PLAN LOCAL D'URBANISME

MÉTROPOLE ROUEN NORMANDIE

MODIFICATION N°2 – PPR 2021
PÔLE DE PROXIMITÉ PLATEAUX-ROBEC

> NOTICE DE PRÉSENTATION ET MOTIFS
DES CHANGEMENTS APPORTÉS

b. Erreur matérielle : Modification de l'emplacement réservé n°536ER05

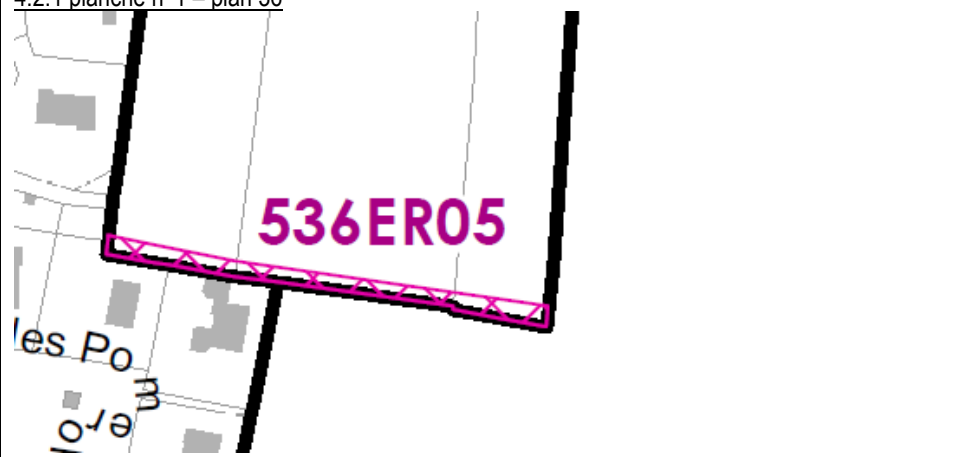
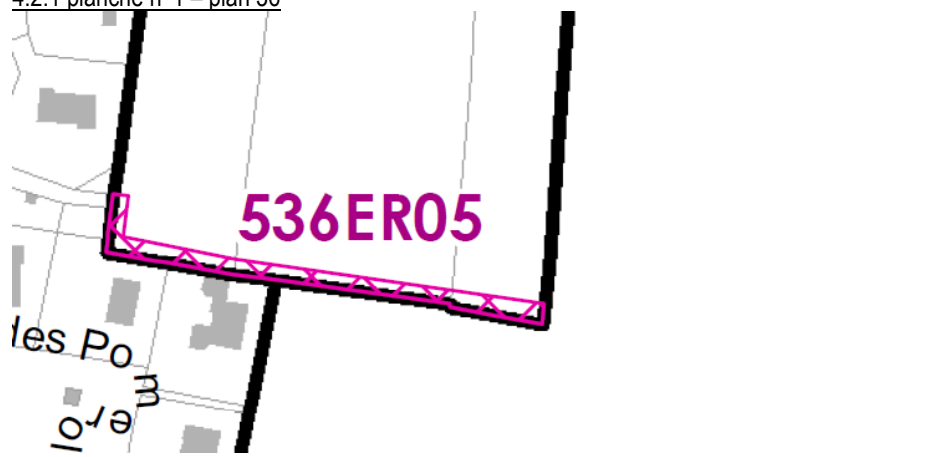
<i>Pièce(s) concernée(s)</i>	<i>Intitulé</i>	<i>Objet de la modification</i>														
4.2.1 planche n°1 – plan 36 4.2.4.1 liste des emplacements réservés	Modification de l'emplacement réservé n°536ER05	L'emprise de l'ER n°536ER05 a été mal reportée, elle doit inclure une portion de la parcelle A131. La surface impactée doit également être modifiée.														
<i>Zone(s) et/ou parcelle(s) concernée(s)</i>	<i>Justification de la modification</i>															
A / Parcelle A131	Il s'agit d'une erreur matérielle lors de la transcription de l'ER qui engendre une correction sur le plan et sur la liste des emplacements réservés, au regard de la surface impactée.															
<i>AVANT MODIFICATION</i>		<i>APRÈS MODIFICATION</i>														
<p>4.2.1 planche n°1 – plan 36</p>  <p>4.2.4.1 liste des emplacements réservés</p> <table border="1"> <tr> <td>RONCHEROLLES-SUR-LE-VIVIER</td> <td>PLATEAUX ROBEC</td> <td>536ER05</td> <td>Voirie</td> <td>Commune</td> <td>435</td> <td>Création d'une sente piétonne pour desservir la salle des fêtes communale</td> </tr> </table>		RONCHEROLLES-SUR-LE-VIVIER	PLATEAUX ROBEC	536ER05	Voirie	Commune	435	Création d'une sente piétonne pour desservir la salle des fêtes communale	<p>4.2.1 planche n°1 – plan 36</p>  <p>4.2.4.1 liste des emplacements réservés</p> <table border="1"> <tr> <td>RONCHEROLLES-SUR-LE-VIVIER</td> <td>PLATEAUX ROBEC</td> <td>536ER05</td> <td>Voirie</td> <td>Commune</td> <td>476</td> <td>Création d'une sente piétonne pour desservir la salle des fêtes communale</td> </tr> </table>	RONCHEROLLES-SUR-LE-VIVIER	PLATEAUX ROBEC	536ER05	Voirie	Commune	476	Création d'une sente piétonne pour desservir la salle des fêtes communale

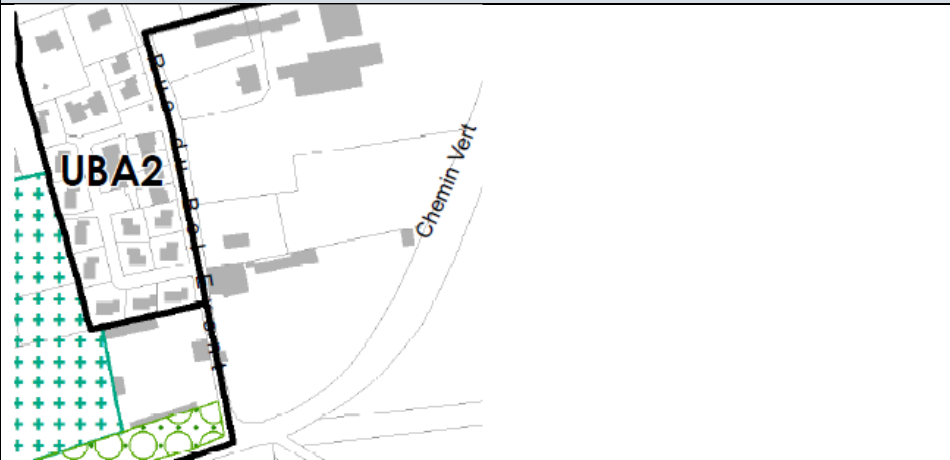
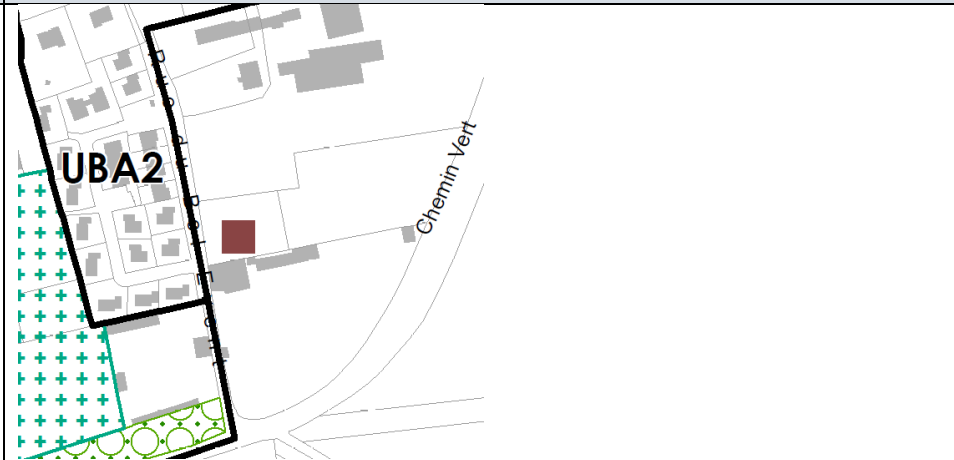
<i>Pièce(s) concernée(s)</i>	<i>Intitulé</i>	<i>Objet de la modification</i>
3.2 OAP Sectorielles – tome 5 – commune d'Ymare	Erreur matérielle : ajout d'un schéma	Ajout d'un schéma au sein de l'OAP n°753C « Le dessus de la mare ».
<i>Nom et numéro de l'OAP</i>	<i>Justification de la modification</i>	
753C « Le Dessus de la Mare »	Il a été constaté que le schéma de l'OAP prévu dans la version du PLU arrêté ne figurait plus dans la version du PLU approuvé. Seul l'aplat précisant le schéma étant absent, il convient de le réintégrer. Il s'agit donc d'une erreur matérielle qu'il convient de rectifier.
